REF: Respuesta a solicitud SDQS 3263862026

Reciba un cordial saludo por parte de la Secretaría Distrital de Movilidad (SDM), en atención al comunicado de la referencia en el cual indica: “(...) Señores Secretaria Distrital de Movilidad Bogotá D.C. asunto: solicitud de revisión y ajuste de sincronización/señalización semafórica – Avenida Guayacanes con Calle 10, localidad de Kennedy cordial saludo, por medio de la presente, me permito manifestar una queja y solicitud formal respecto a los recientes cambios realizados en los ciclos y sentidos semafóricos de la intersección ubicada en la Avenida Guayacanes con Calle 10, en ambos sentidos (oriente – occidente y occidente – oriente), en el sector de Nueva Castilla, localidad de Kennedy, Bogotá D.C., desde la modificación implementada, la movilidad en la zona se ha visto gravemente afectada, generando congestiones permanentes, largas filas de vehículos y tiempos excesivos de espera para cruzar la intersección, especialmente en horas pico. La situación ha empeorado notablemente la circulación vial tanto para residentes como para quienes transitan diariamente por el sector. Adicionalmente, es importante tener en cuenta que esta zona resid

Figura 1. Esquema de la intersección Semaforizada AK 89 por CL 10.

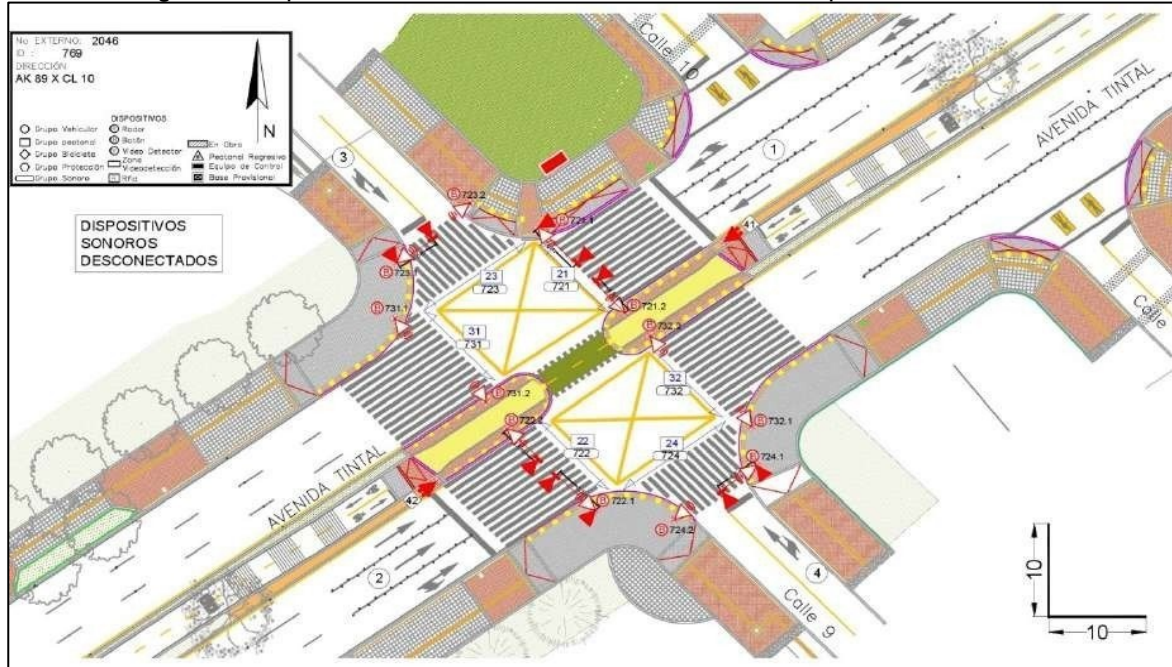
El corredor de la Avenida Guayacanes fue dado al servicio con la siguiente configuración, y condiciones operativas mientras el contratista de obras del IDU culminaba la entrega de las intersecciones de manera definitiva a la SDM, con lo cual la intersección semaforizada de Av. Tintal (AK 89) por Calle 9, disponía del siguiente diseño operativo como fin el regular los movimientos vehiculares y garantizar el paso seguro a peatonales y ciclistas usuarios de la intersección. En la intersección operan cuatro (4) grupos vehiculares, seis (6) grupos peatonales, dos (2) grupos de ciclistas y seis (6) grupos sonoros por demanda, como se indican en la Figura 1 y Tabla 1.

Con base en lo anterior se evidencia que, bajo las condiciones operacionales del tránsito en la actualidad, la intersección opera en condiciones adecuadas de movilidad, con un nivel de servicio B correspondiente a condiciones aceptables de movilidad, y un tiempo total de espera promedio por vehículo para la intersección de 27 segundos en promedio por vehículo para el período pico A.M., donde los grupos más afectados son el 2 y 4 con 27 y 52 segundos respectivamente.

Por lo anterior y en atención a las diferentes solicitudes a la intersección semaforizada de la Avenida Carrera 89 con Calle 10, a partir del día 30 de abril, fueron habilitados los giros izquierdos occidente–norte y oriente–sur, debidamente regulados mediante señalización y ajustes en la programación semafórica.

Para implementar dicha actualización fue necesario modificar el esquema operativo de la intersección, pasando de dos (2) fases semafóricas a cuatro (4) fases, distribuidas de la siguiente manera:

1. Fase 1: Movimientos vehiculares sentidos norte–sur y sur–norte.

2. Fase 2: Fase peatonal exclusiva.
3. Fase 3: Movimientos vehiculares sentido occidente–sur, oriente y norte.
4. Fase 4: Movimientos vehiculares sentido oriente–sur, occidente y norte.

Una vez culminada esta implementación, se prevé optimizar la operación de la intersección reduciendo el esquema actual de cuatro (4) fases a tres (3), eliminando la fase peatonal exclusiva. Con ello se busca evitar la percepción de intervalos prolongados en rojo simultáneo para todos los accesos de la intersección.
